Elaboration du Plan local d'urbanisme intercommunal
de la communauté de communes Cœur de Nacre

**Annexe 6
mémoire en
réponse aux
questions de la
commission**

Commission d'enquête :
Président : Dominique Pacory
Membres : Bruno Boussion et Hélène Legrand

<p>PLU de Luc sur Mer</p>	<p>Projet de PLUI CCCN – commune de Luc sur Mer</p>

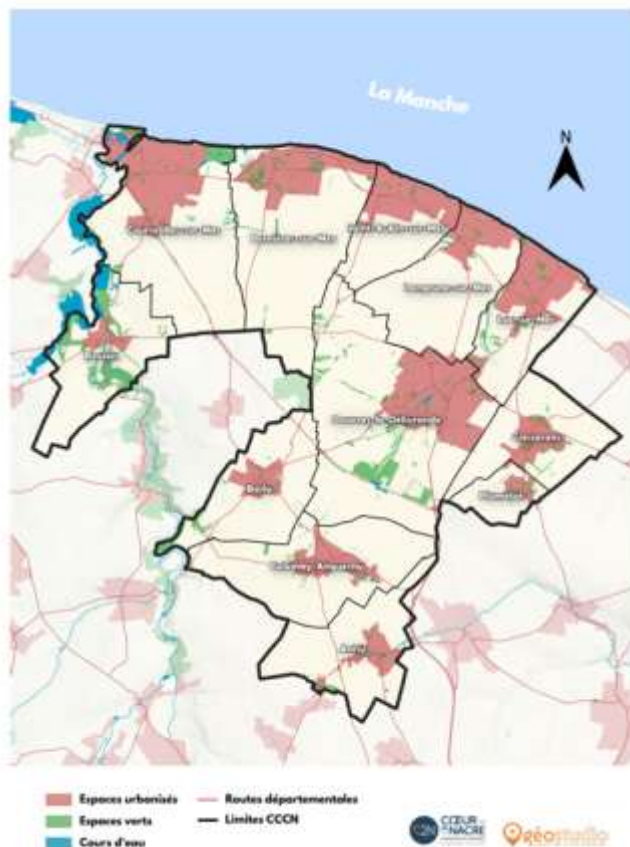
- Luc sur Mer : Suppression de l'emplacement réservé N° 11 d'une superficie de 9.40 ha qui était destiné à un espace naturel créatif public. Zoné dans le PLU actuel de Luc sur Mer en espace réservé et espace boisé classé.

Doit-on considérer que la suppression de l'emplacement réservé n° 11 de 9,40 ha est une réduction de réelle de la consommation foncière ? Après modification comment cette zone sera-t-elle classée au PLUI ?

- Douvres : même réponse que pour Langrune
- Courseulles : même réponse que pour Langrune et Douvres
- Luc : la commune a procédé aux acquisitions foncières des terrains auparavant couverts par l'ER 11 dans le PLU communal. Elle n'a donc plus besoin de voir cet ER maintenu. L'ER sera donc retiré. Les zonages restent inchangés (A et N).
